**Vianden le 22 octobre 2021**

Concerne : Avis sur l'ébauche relative au 2ème cycle de mise en œuvre du plan de gestion des risques d'inondation

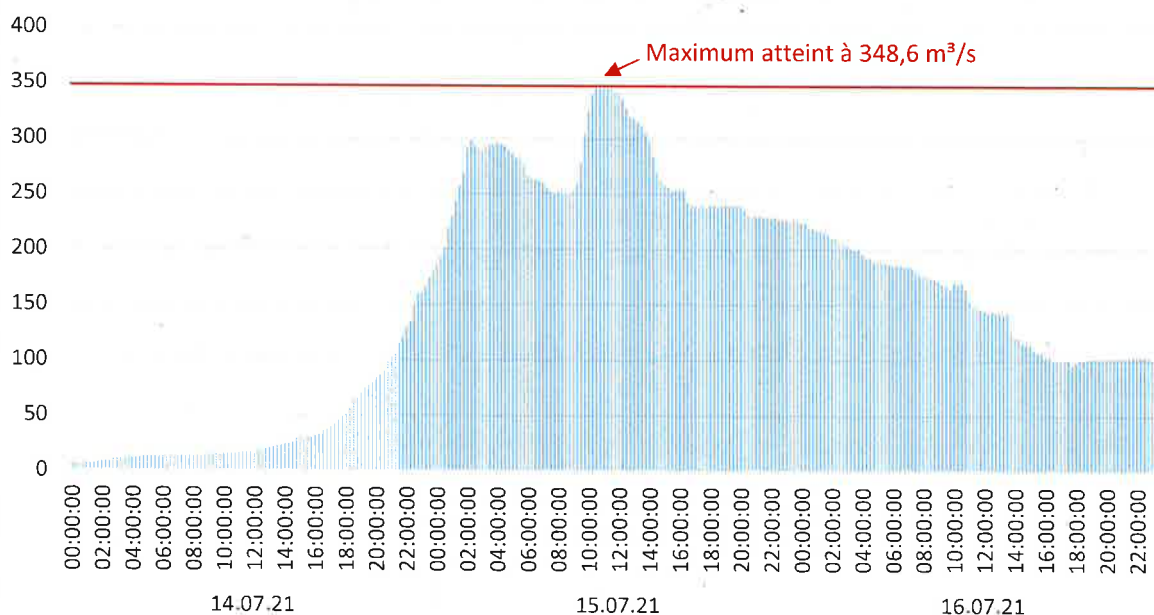
Il ressort clairement du texte ci-dessus que si le clapet doit être ouvert, le débit d'eau augmentera brusquement de plus de 50%, générant une vague qui harrera la ville de Vianden en quelques secondes.

Le risque susmentionné a failli se matérialiser lors des inondations de juillet 2021. Comme le montre le graphique ci-dessus, le barrage était au maximum de ses capacités d'évacuation lors de cette crue, évacuant même plus d'eau que théoriquement possible si l'on en croit la description citée plus haut.
